悠然居项目景观及雨污水工程合同

合同编号： BLT.JA.075

悠然居项目景观及雨污水工程答疑及回复一（2024. 6. 24）

悠然居项目景观及雨污水工程答疑及回复二（2024.6.25）

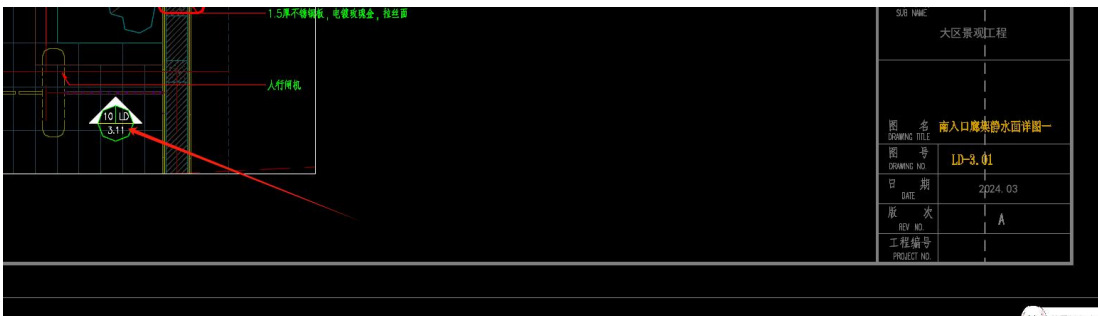
10. 南入口廊架静水面详图十一 LD-3.11 中的围挡详图未找到相对应的位置，请指出。

设计回复：见 LD-3.01 索引

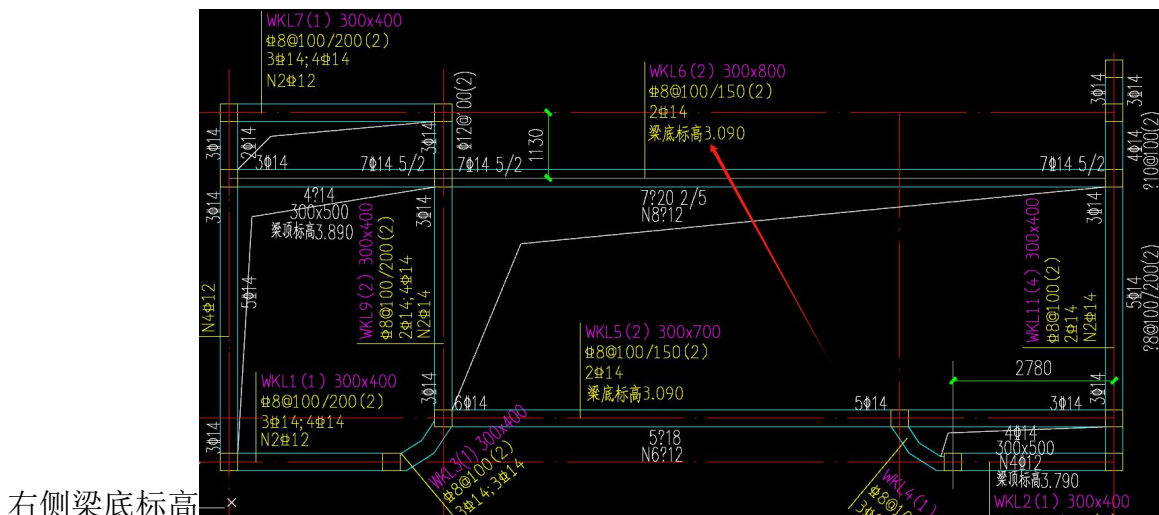
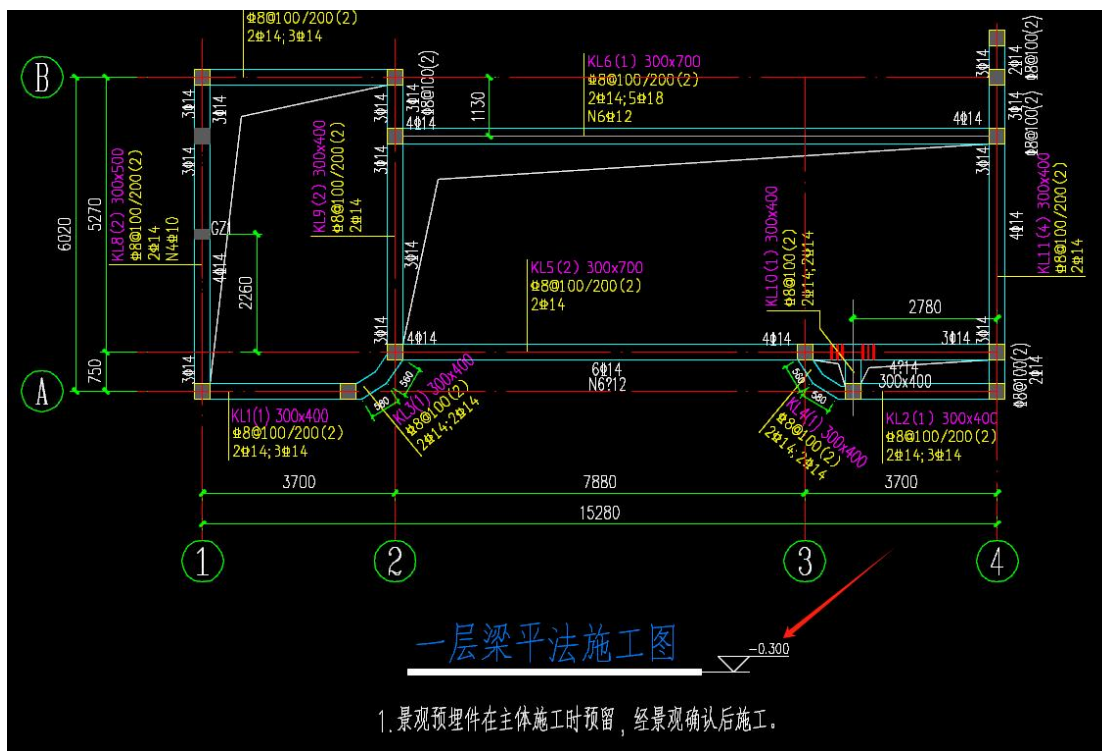
14. 南入口门楼结构图一层梁和屋面梁配筋图标注不清楚，无法判断具体位置的配筋，请明示。

设计回复：设计回复：左侧地梁顶标高-0.30；

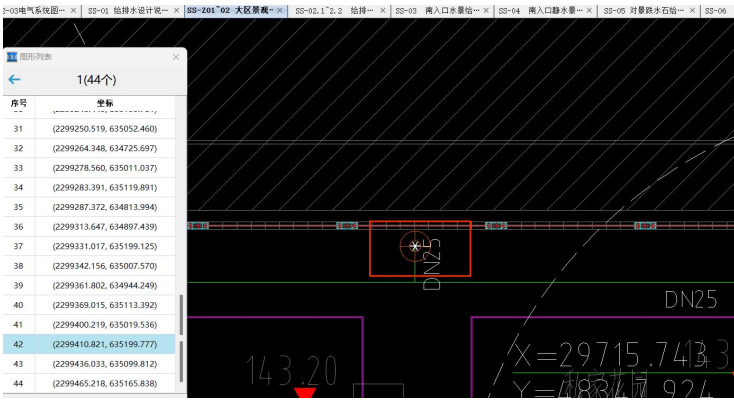
12、快速取水器给排水总平面图上为 44 个，招标清单为 42 个，以哪个为准？

成本回复：44 个，已修改，已标注颜色；

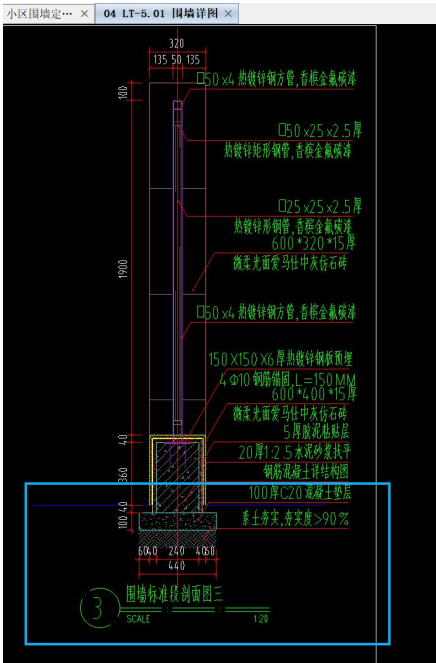
21、围墙标准段剖面图三的地下埋深仅 140mm，是否合理？

成本回复: 围墙实体部分有深埋基础，铁艺下为地梁

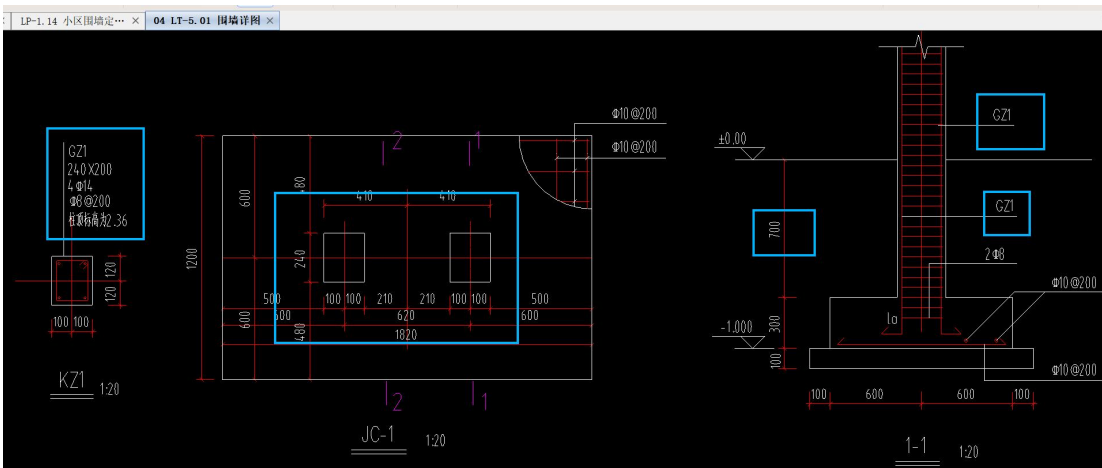
22、围墙详图中构造柱的工程量为 $102 \times 2 \times 0.24 \times 0.4 \times (2.36 + 0.7) = 59.93\text{m}^2$ ，招标清单为 36.72m^3 ，工程量不足，请调整

成本回复: 工程量无误

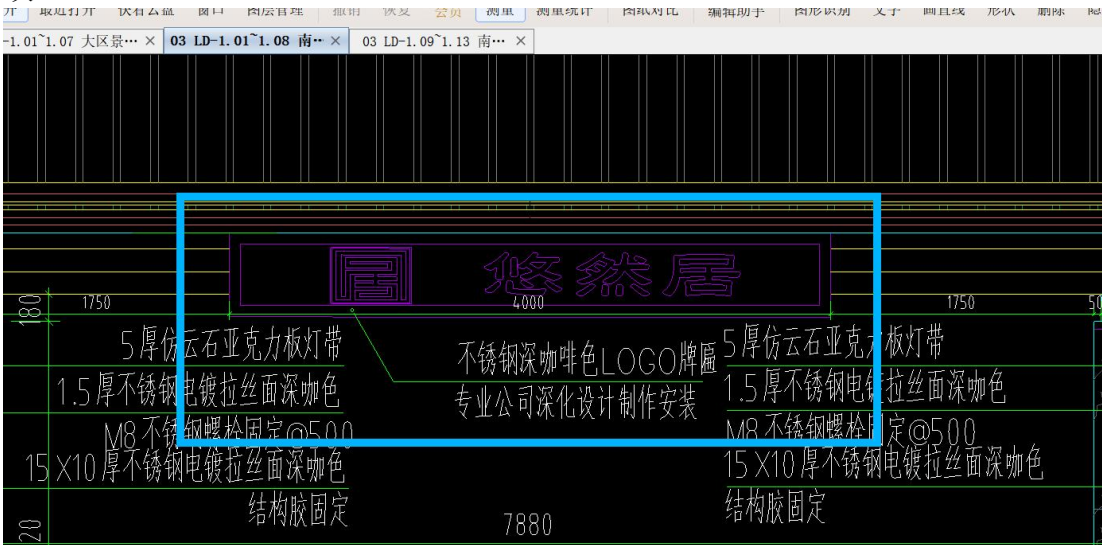
23、LD-1.01~1.08 南入口门楼详图中未提供 LOGO 牌匾具体工艺要求, 请提供。且招标清单工程量有误 $4*0.56=2.24m^2$

成本回复: 工程量无误

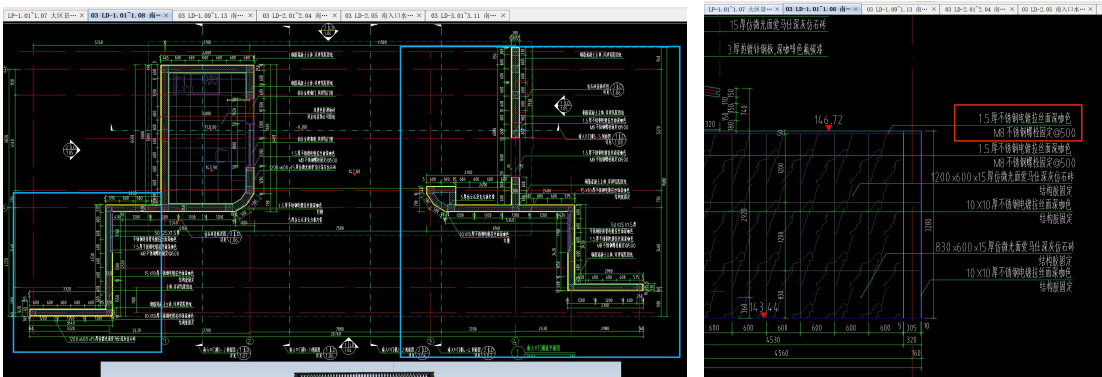
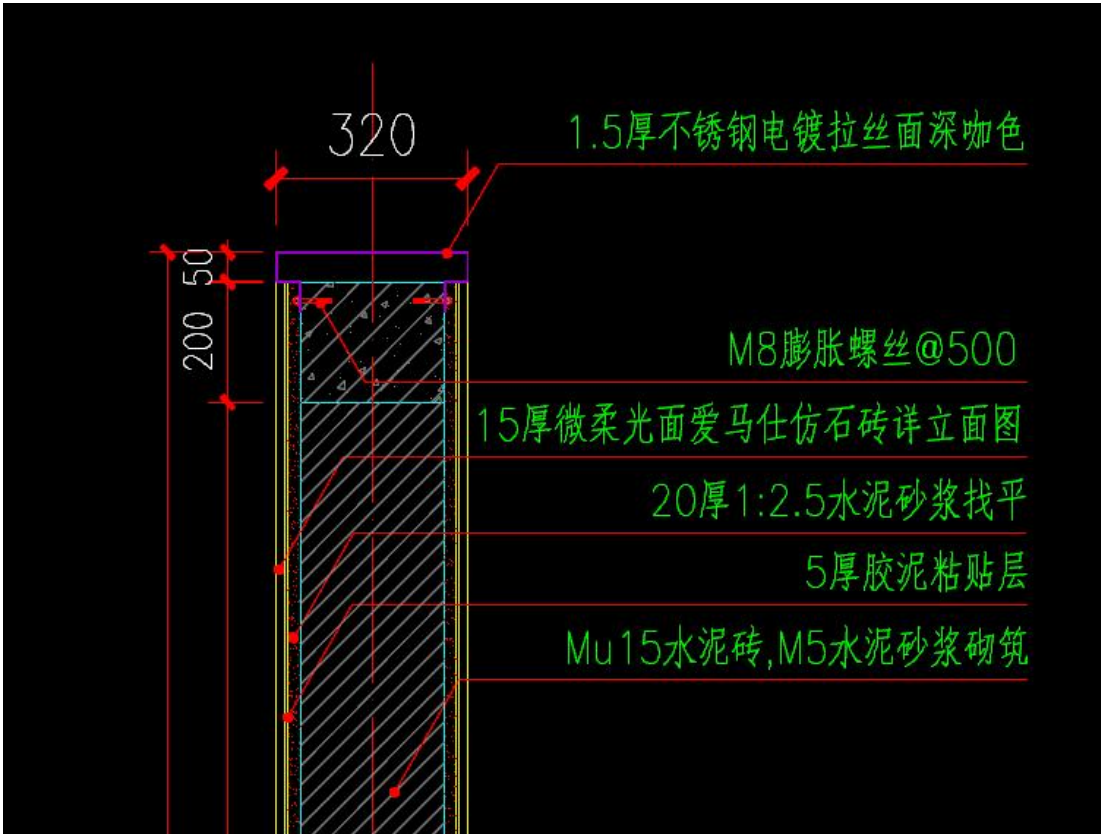
24、LD-1.01~1.08 南入口门楼详图中未提供景墙墙体剖面图, 无法知晓 1.5 厚不锈钢电镀拉丝面深咖色是如何布置的? 墙体顶部是否有爱马仕深灰仿石砖及不锈钢板共同铺贴还是仅不锈钢板装饰? 请补充相应景墙剖面图纸

设计回复:

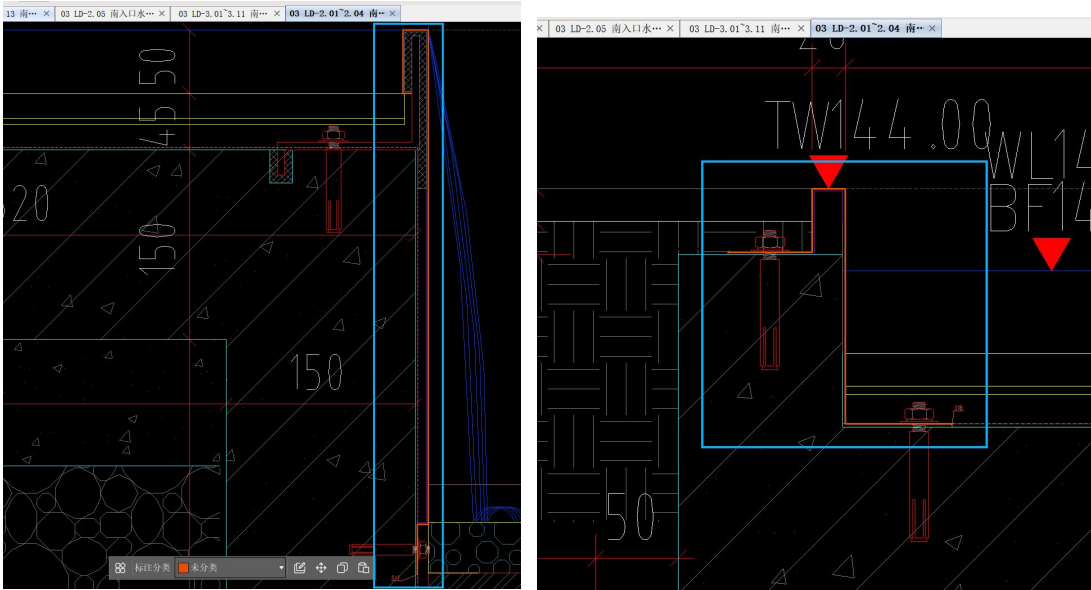
28、LD-2.01~2.04 南入口水景及广场详图中最下面一级跌水的不锈钢板展开高度为 517mm，清单为

480mm, 工程量应为 $9.23 \times 2 = 18.46\text{m}$, 清单工程量不足, 需调整。树池周边不锈钢板展开高度为 318mm, 但清单为 145mm, 需调整。

成本回复: 无异议

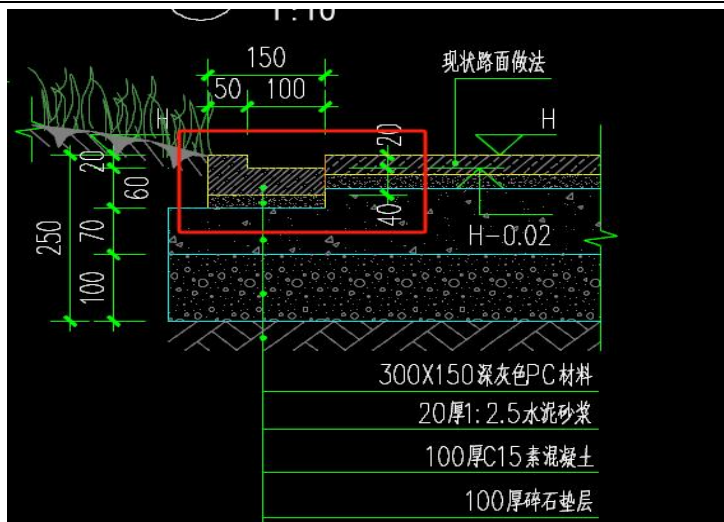
52、04 LT-14.01 导水槽及排水沟详图，请明确排水口盖板厚度。

设计回复：见下图，

与导水槽厚度一致。

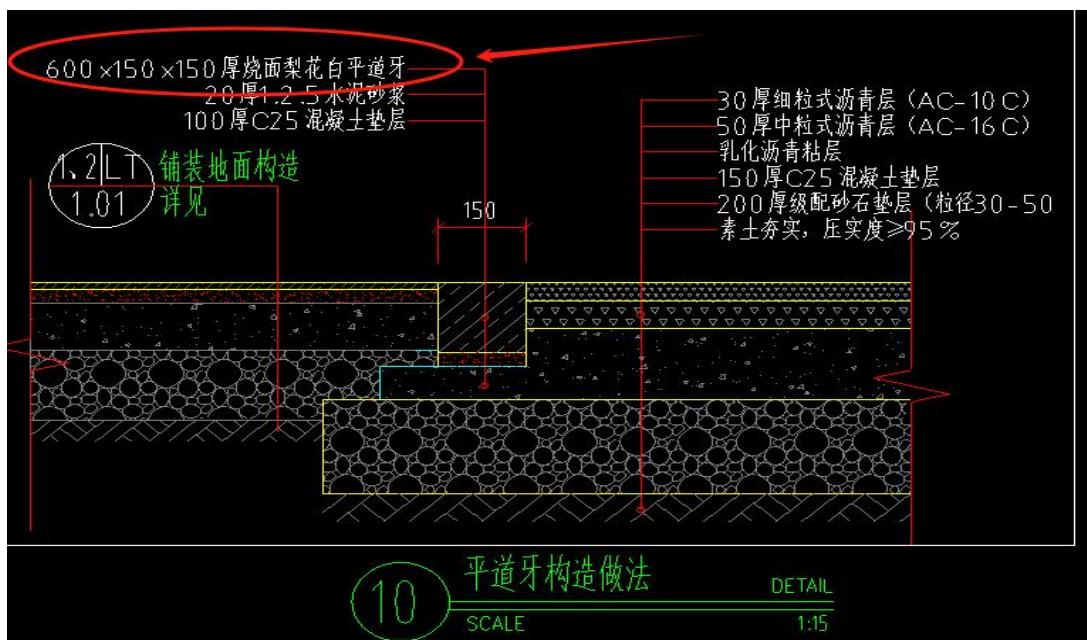
53、04 LT-1.01 通用详图一；图中沥青路道牙为平道牙，清单未见列项，请核实。

设计回复：应为

600x150x150 厚烧面芝麻黑平道牙；成本对应修改

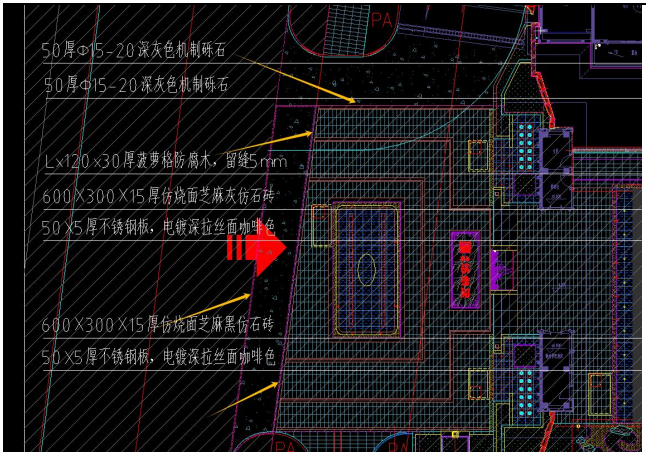
100、LP-1.01~1.07 大区景观设计总平面图，请明确黄色箭头所指处是否需铺设花岗岩道牙，

设计回复：此处涉及 拆改，需要后期敷设

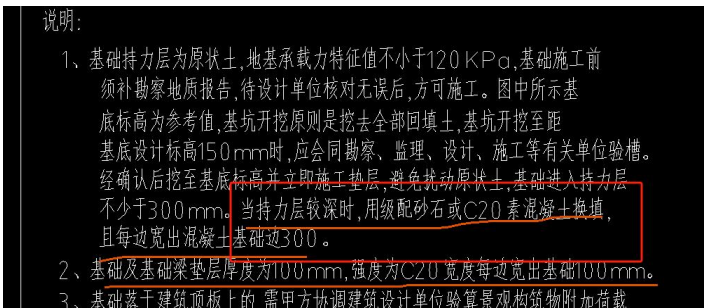
101、LD3.12-3.13 南入口廊架静水景结构图，右侧说明当持力层较深时，用级配砂石或 C20 素混凝土换填且每边宽出混凝土基础边 300，对甲清单工程量是否考虑，若未考虑，后期施工是否可出签证，

成本工程结合回复：

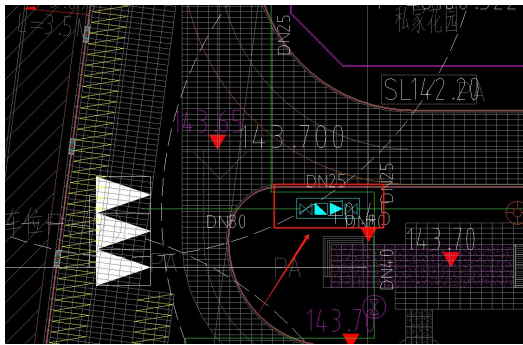
130、SS-Z01~02 大区景观设计给排水总平面图_t8, 请明确水表井砌筑是否在我方施工范围内, 若是,

请补充清单;

成本工程结合回复: 箭头指的水表及水表井均在本次范围, 已修改清单, 已标注颜色

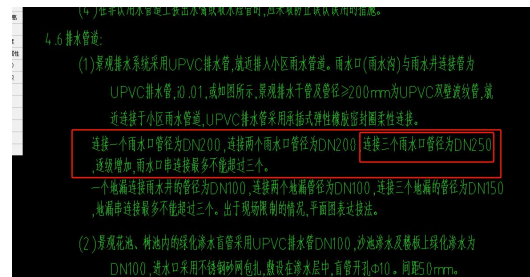
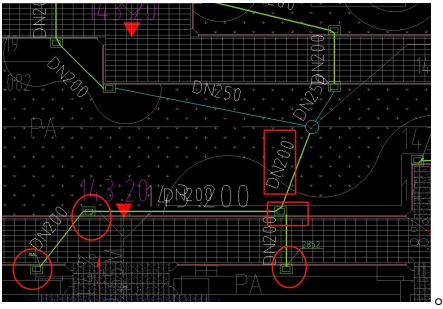
132、SS-01 给排水设计说明_t8, 设计说明要求连接三个雨水口管径为 DN250, 如图所示, 图纸标注

为 DN200, 请明确以图纸标注为准还是设计说明为准;

设计回复：以图纸标注为准

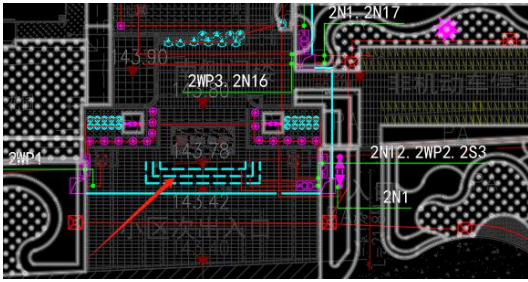
141、DS-Z01 大区景观设计电气总平面图，南入口台阶下灯带合同清単未列项，请补充；

成本回复：已修改，已标注颜色；

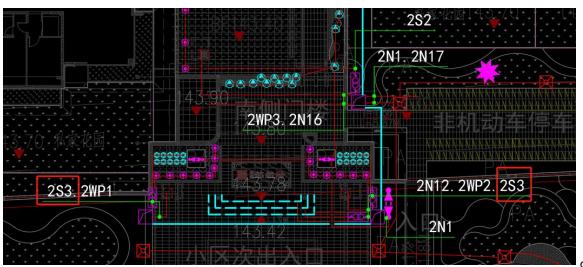
142、DS-Z01 大区景观设计电气总平面图，配电箱 JG-AL2 系统图内无 2S3 回路，平面布置图内有该回路，请补充该回路电缆及配管型号，并在清単内增加此部分工程量；

成本回复：以按 2S1 计入清単
